**Sujet :** [INTERNET] avis enquete publique projet centrale photovoltaïque Chémery méhers Châtillon sur cher

## Projet de centrale photovoltaïque de Val de Cher – Controis

### Enquête publique

**Carte 1 :** Localisation des pies-grièches écorcheur (*Lanius collurio*) présentes sur et à proximité du site d'étude.

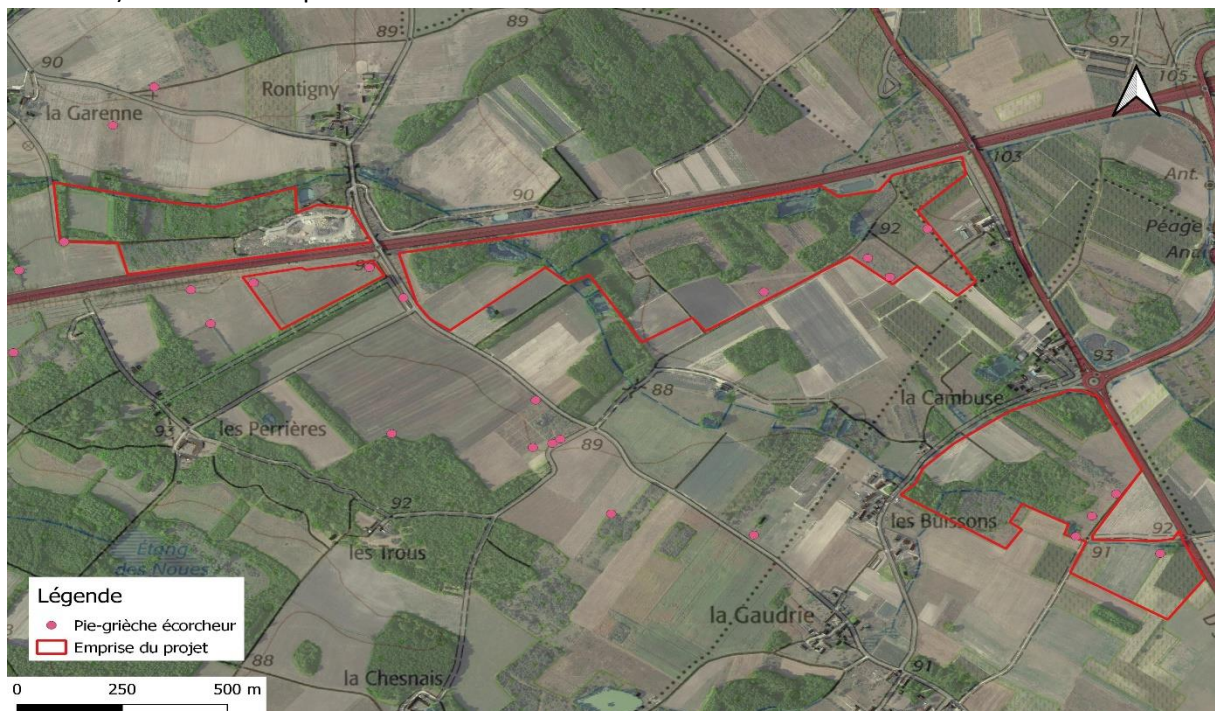
**La Pie-grièche écorcheur (*Lanius collurio*),** inscrite en annexe 1 de la Directive Oiseaux, n'est pas mentionnée comme nicheuse sur le site d'étude. **Cependant, l'ensemble du projet accueille à minima 11 couples nicheurs certains (Observations personnelles et non exhasutives. Codes atlas : Jeunes fraîchement envolés, adulte gagnant le site d'un nid, adulte transportant de la nourriture pour les jeunes).** Ce résultat est issu de prospections depuis les accès publics jouxtant l'emprise du projet. Ainsi, certaines zones non visibles non pas été prospectées. La carte ci-dessous illustre la localisation des pies-grièches écorcheur contactées en 2023 sur et à proximité du projet. La photo ci-après, réalisé en digiscopie, a été prise en Zone 4 du projet. Il s'agit d'une jeune Pie-grièche écorcheur, encore nourrie par ses parents le 13 juillet 2023. Cette espèce patrimoniale à un statut défavorable (quasi-menacée) est a subi une perte de 24% de ses effectifs en 10 ans.
